**AVIS DE L'ASSOCIATION  
SORTIR DU NUCLEAIRE BUGEY**

**PLAN PARTICULIER D'INTERVENTION  
DU C.N.P.E. DU BUGEY**

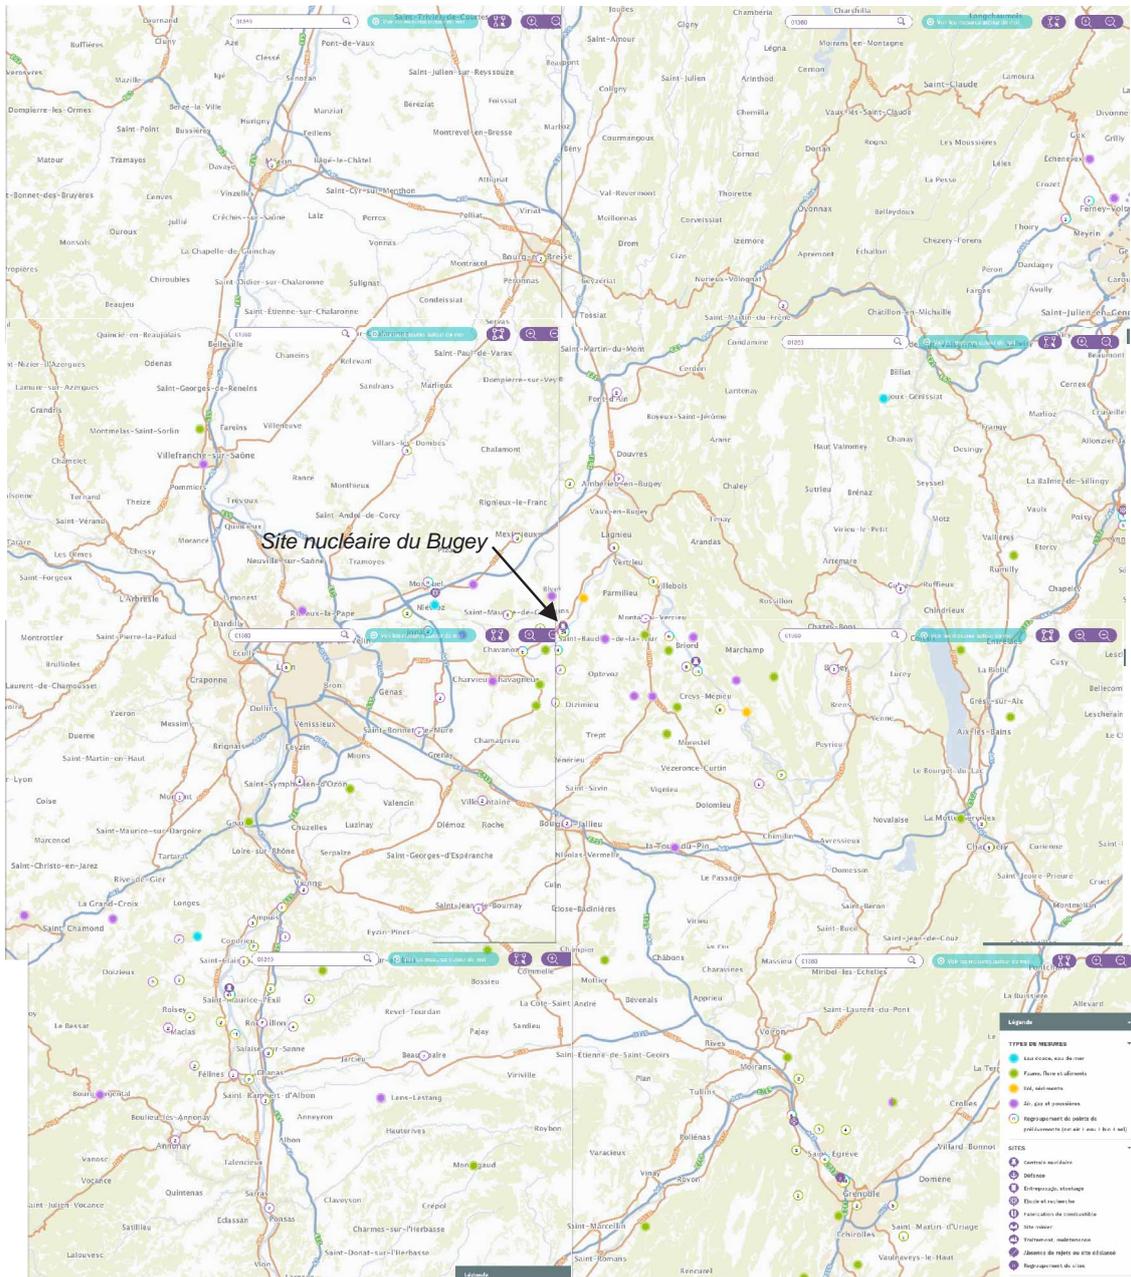
La carte ci-après indique les balises de mesures de la radioactivité implantées autour du site nucléaire du Bugey, dont celles en mauve qui mesurent la radioactivité ambiante (dose gamma).

La première constatation est l'absence de mesures de radioactivité pour les CARE d'Hauteville-Lompnès et Oyonnax. Des balises de mesures devraient donc impérativement être installées dans ces deux villes.

Par ailleurs, le réseau de mesures est peu dense, hormis près des centrales nucléaires et des centres de recherche nucléaire. Globalement le département de l'Isère est mieux doté que le département de l'Ain et la répartition est meilleure pour permettre la détection de rejets radioactifs selon diverses direction. Pour le département de l'Ain, des zones
